TERMO DE ADEQUAÇÃO DE SERVIÇOS N. 225/2021 – TAS

Unidade Fiscalizada: Sistema de Saneamento de Tramandaí/RS.
Data da fiscalização de Acompanhamento: 06 e 13 de abril de 2022.
Peças Técnicas: Processo n. 225/2021 da Agesan-RS.

Na ação de acompanhamento de fiscalização sob demanda sobre as condições técnico-operacionais e comerciais para verificação da qualidade dos serviços de instalação de redes coletoras separador absoluto de esgotamento sanitário da bacia 8 de Tramandaí, foram constatados procedimentos que não estão em conformidade com os regulamentos da Agesan-RS, com o instrumento contratual respectivo e com as normativas e legislações em vigor. Em desacordo com o Relatório de Não Conformidade (TNC), os fatos apurados pela equipe de fiscalização da Agesan-RS durante ação de fiscalização realizada, estão detalhados no Anexo I, bem como seus prazos e determinações.

Figura 1: Itens que compõem a NC-1, Rua Santos Dumont: a) trecho entre as avenidas Protásio Alves e Deputado Oswaldo Bastos; b) trecho entre as avenidas Deputado Oswaldo Bastos e Osvaldo Aranha.

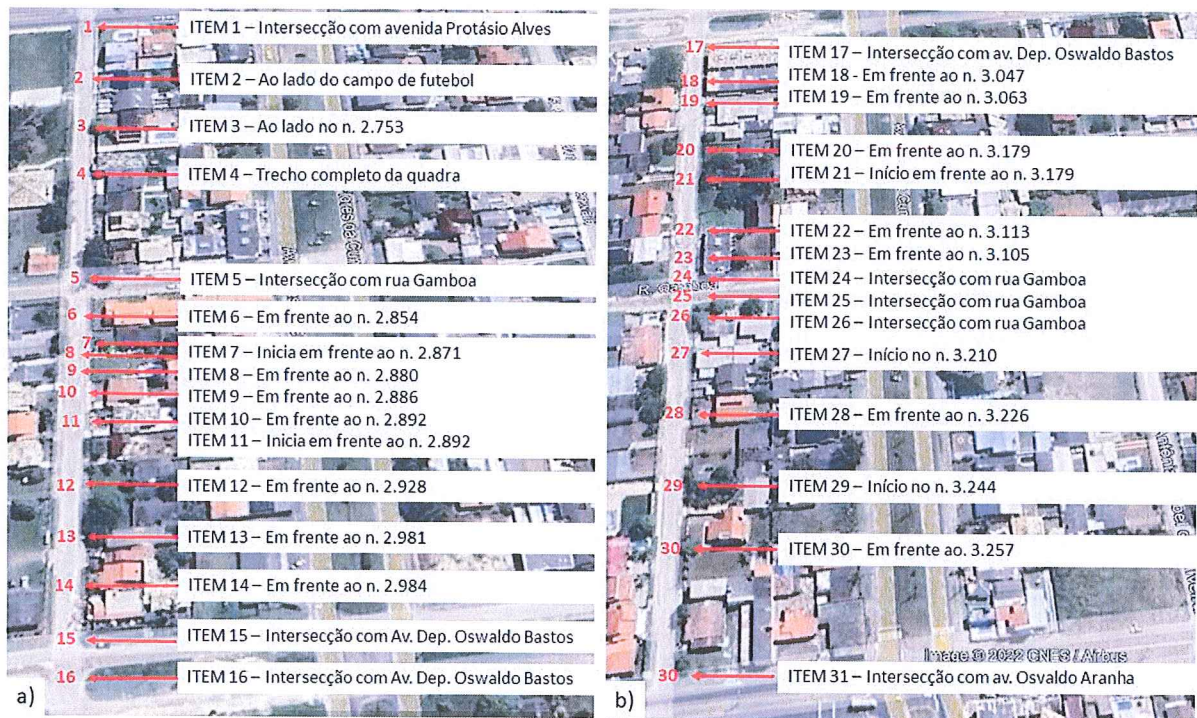
NC não solucionada. A figura 1 apresenta a relação de itens da NC-1, verificadas no RTFA.

Sugestão de Determinação: Providenciar reparos nos pontos (itens) evidenciados no calçamento da rua Santos Dumont, em até 15 dias, comprovando à Agesan-RS sua execução.

Figura 14: Registro fotográfico do item 13.

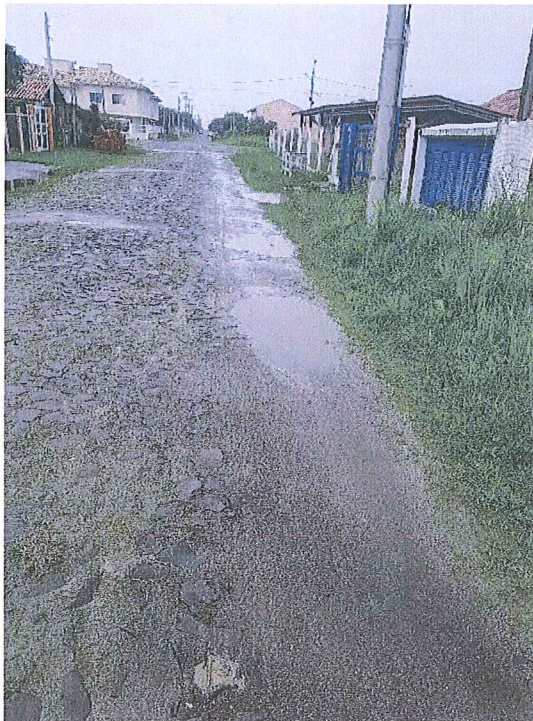
NC-1 – Item 13: Pavimentação irregular junto à região da sarjeta, próximo à residência de n. 2.981 (figura 14).

Figura 33: Itens que compõem a NC-2, Rua Santo Amaro: a) trecho entre as avenidas Protásio Alves e Deputado Oswaldo Bastos; b) trecho entre as avenidas Deputado Oswaldo Bastos e Osvaldo Aranha.

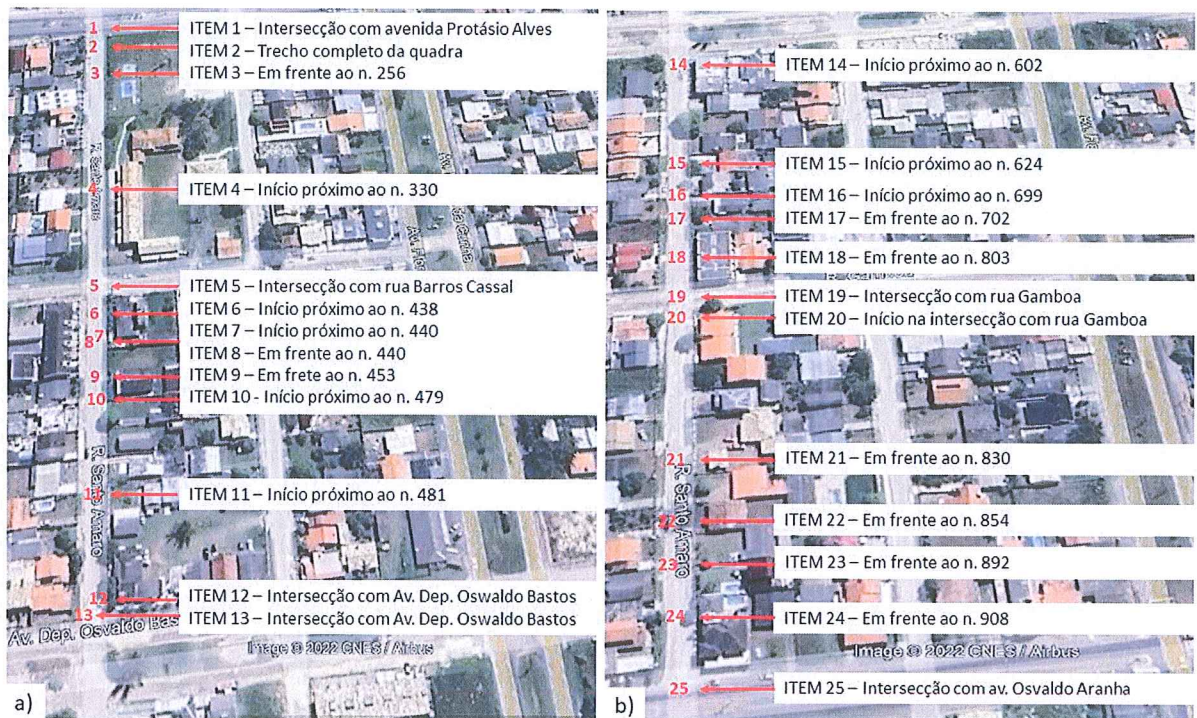
NC não solucionada. A figura 33 apresenta a relação de itens da NC-2, verificadas no RTFA.

Sugestão de Determinação: Providenciar reparos nos pontos (itens) evidenciados no calçamento da rua Santo Amaro, em até 15 dias, comprovando à Agesan-RS sua execução.

Figura 52: Registro fotográfico do item 19.

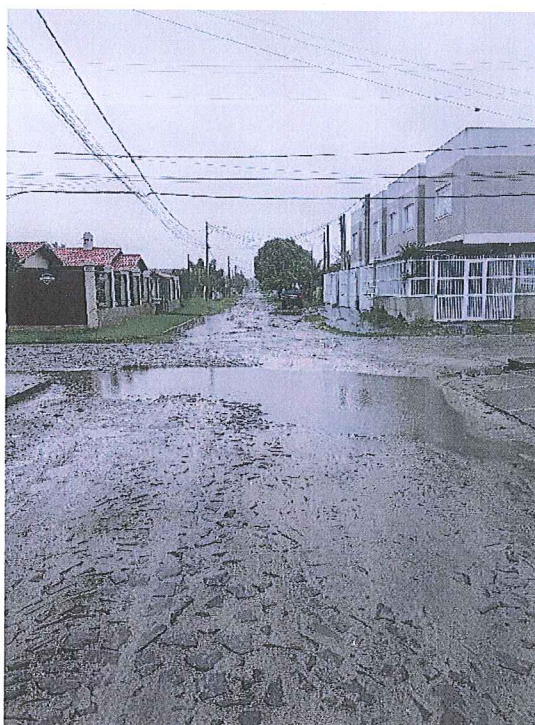
NC-2 – Item 19: Desnívelamento e pavimentação irregular com a cavidades superficiais na intersecção com a rua Gamboa (figura 52).

Figura 61: Registro fotográfico do item 2.

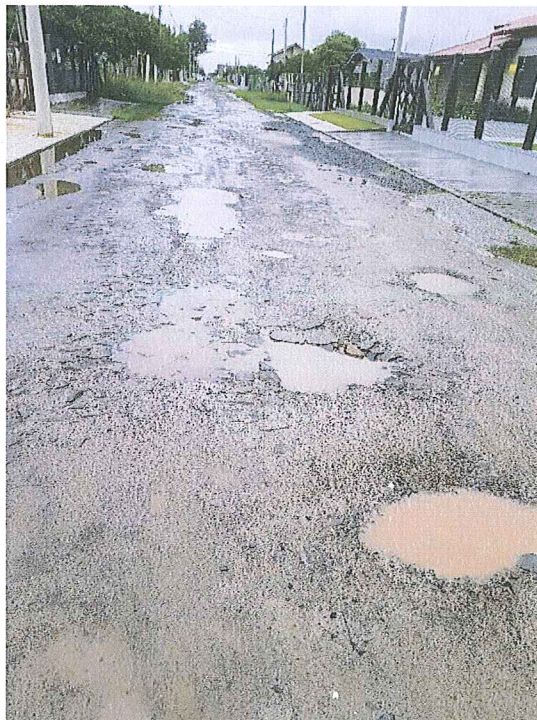
NC-3 – Item 2: Pavimentação irregular com cavidades superficiais, próximo à residência de n. 686 (figura 61).

Figura 68: Registro fotográfico do item 9.

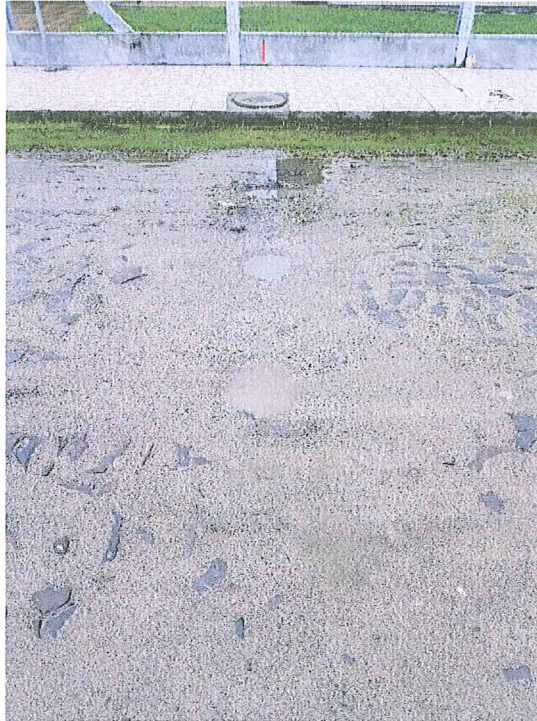
NC-3 – Item 9: Desnívelamento na via sobre o coletor predial, próximo à residência de n. 837 (figura 68).

Figura 74: Registro fotográfico do item 15.

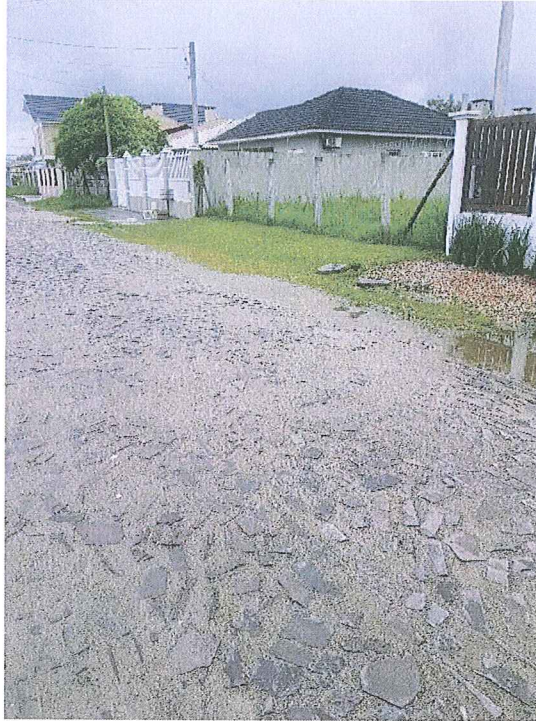
NC-3 – Item 15: Desnívelamento na via sobre o coletor predial, próximo à residência de n. 1.041 (figura 74).

Figura 75: Registro fotográfico do item 16.

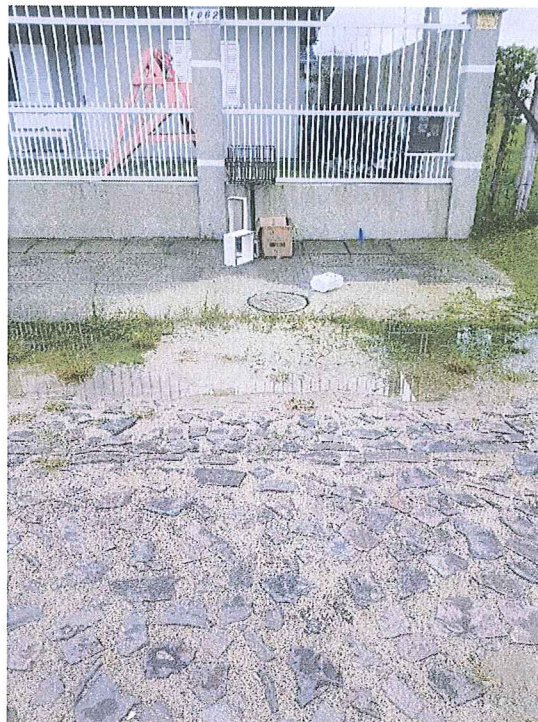
NC-3 – Item 16: Pavimentação irregular com cavidades junto à caixa de inspeção e sobre o coletor predial, próximo à residência de n. 1.041 (figura 75).

Figura 87: Registro fotográfico do item 8.

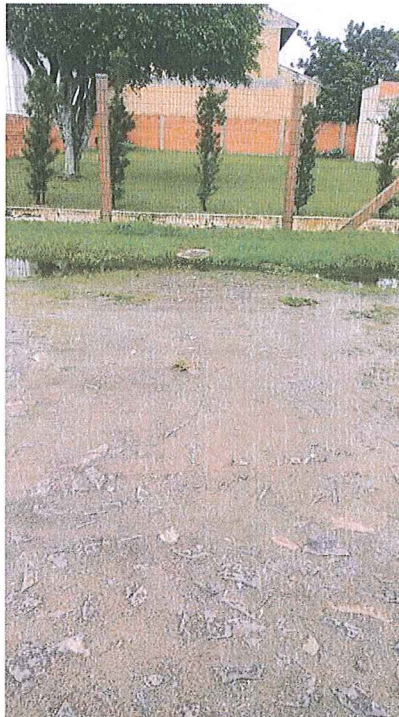
NC-5 – Item 8: Desnívelamento na via com cavidades superficiais sobre o coletor predial, próximo à ACM (figura 87).

Figura 89: Registro fotográfico do item 10.

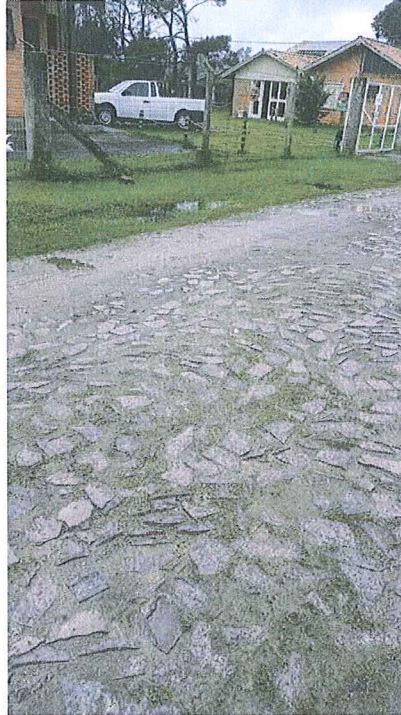
NC-5 – Item 10: Pavimento irregular com cavidades junto à sarjeta, próximo à residência de n. 578 (figura 89).

Figura 94: Registro fotográfico do item 15.

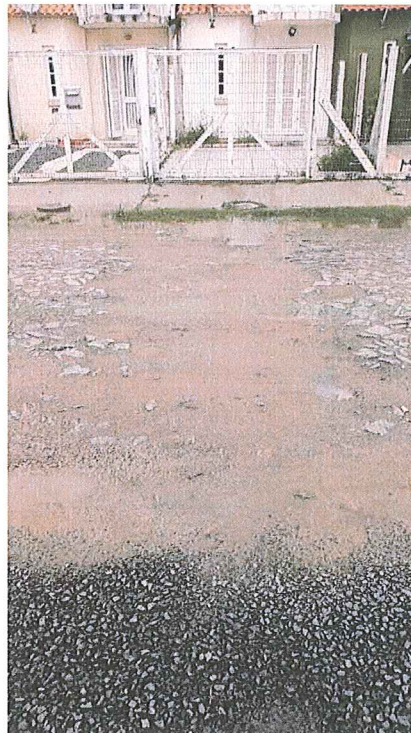
NC-5 – Item 15: Desnívelamento na via sobre o coletor predial, próximo à residência de n. 680 (figura 94).

Figura 98: Registro fotográfico do item 2.

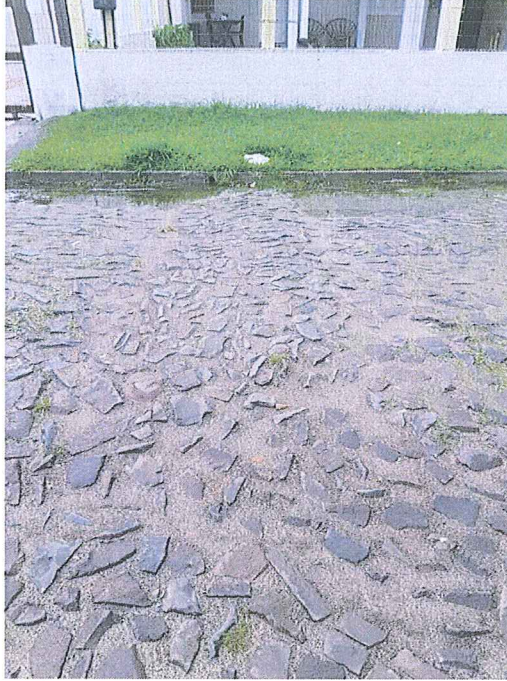
NC-6 – Item 2: Desnívelamento na via sobre o coletor predial, próximo à residência de n. 444 (figura 98).

Figura 108: Registro fotográfico do item 12.

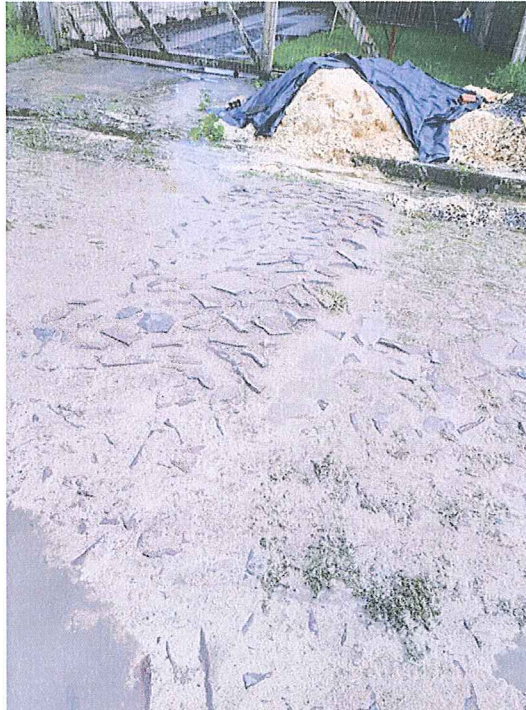
NC-6 – Item 12: Desnívelamento na via sobre o coletor predial, próximo à residência de n. 606 (figura 108).

Figura 111: Registro fotográfico do item 15.

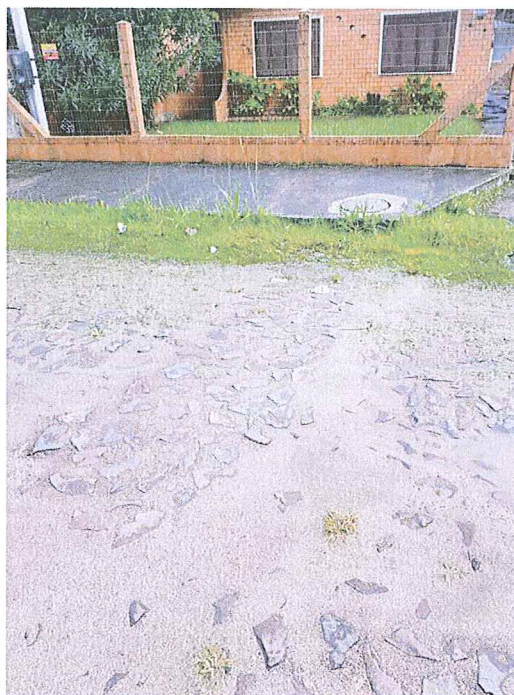
NC-6 – Item 15: Desnívelamento na via sobre o coletor predial, próximo à residência de n. 658 (figura 111).

Figura 118: Registro fotográfico do item 22.

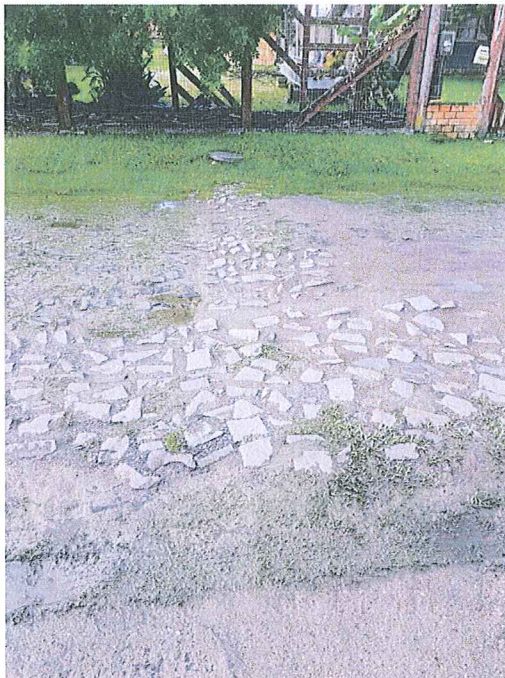
NC-6 – Item 22: Desnívelamento na via sobre o coletor predial, próximo à residência de n. 774 (figura 118).

Figura 127: Registro fotográfico do item 1.

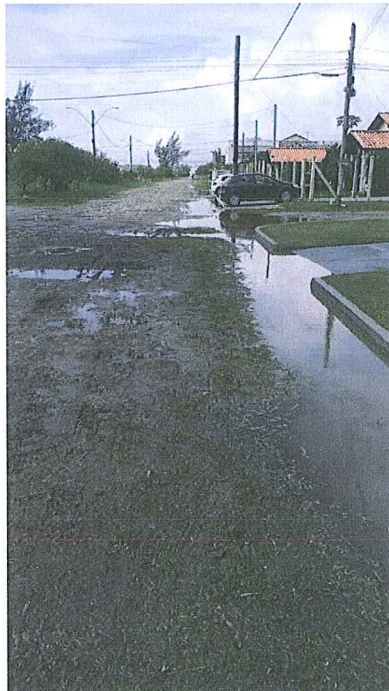
NC-7 – Item 1: Desnívelamento e pavimentação irregular com cavidades superficiais no leito da via, próximo à residência de n. 283 (figura 127).

Figura 134: Registro fotográfico do item 8.

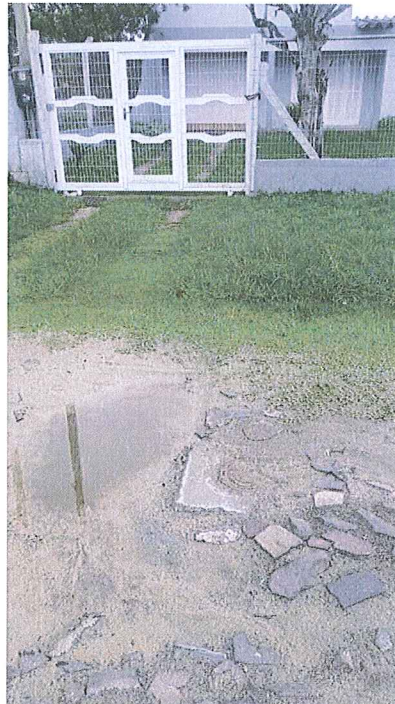
NC-7 – Item 8: Pavimentação irregular com cavidades superficiais e com desnível junto à caixa do poço de visita, próximo à residência de n. 404 (figura 134).

Figura 135: Registro fotográfico do item 9.

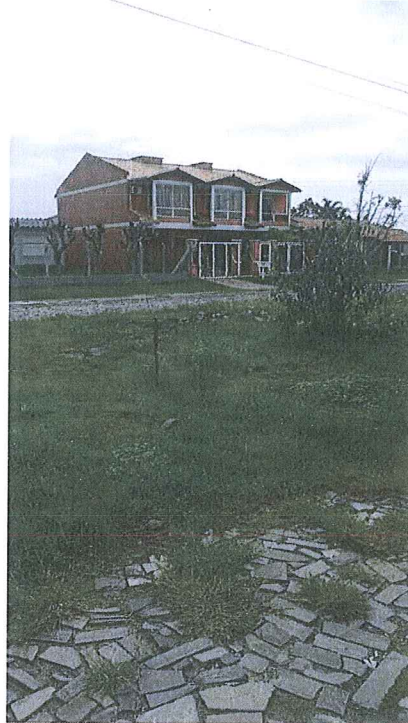
NC-7 – Item 9: Acúmulo de restos de material utilizado na obra, no canteiro central próximo à residência de n. 405 (figura 135).

Figura 141: Registro fotográfico do item 15.

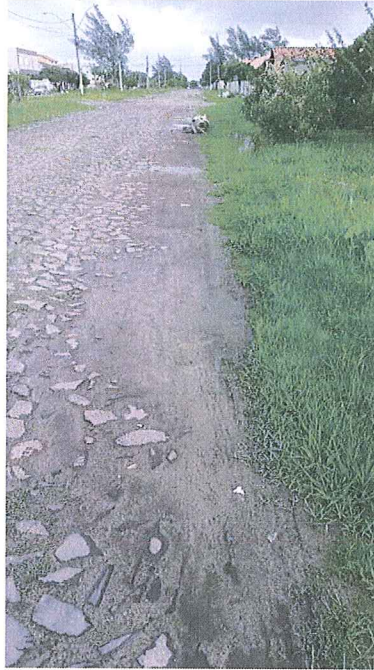
NC-7 – Item 15: Pavimentação irregular com cavidades superficiais junto à sarjeta, todo trecho da quadra (figura 141).
